SERVICE - INFO

LuK Nr: 130 0005 10 – 320mm DGVM

Bulletin 988 1000 840

JOHN DEERE – 2130, 2135, 2640, 2840, 3030, 3120, 3130, 3135

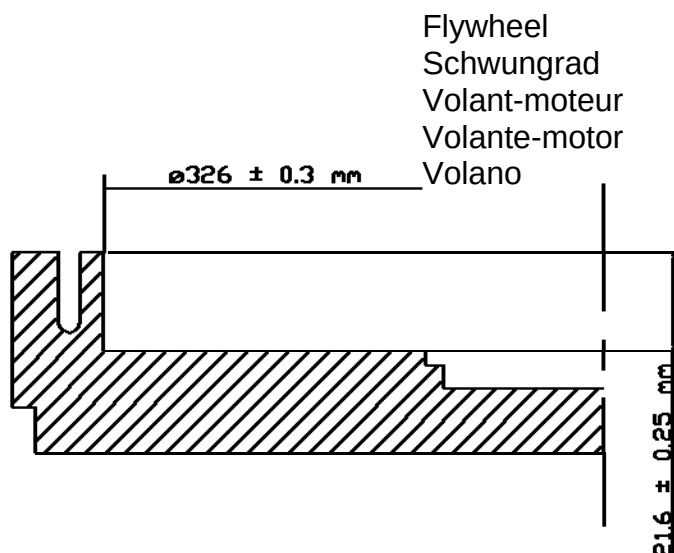
Info:	130 0005 10 replaces / ersetzt / remplace / sustituye a / sostituisce 130 0005 20
(GB)	Please ensure that flywheel is machined to $\varnothing 326 \pm 0.3$ mm and to a pot depth of 21.6 ± 0.25 mm. The clutch should be fitted with 6 x 3/8" UNC x 2 3/4" bolts.
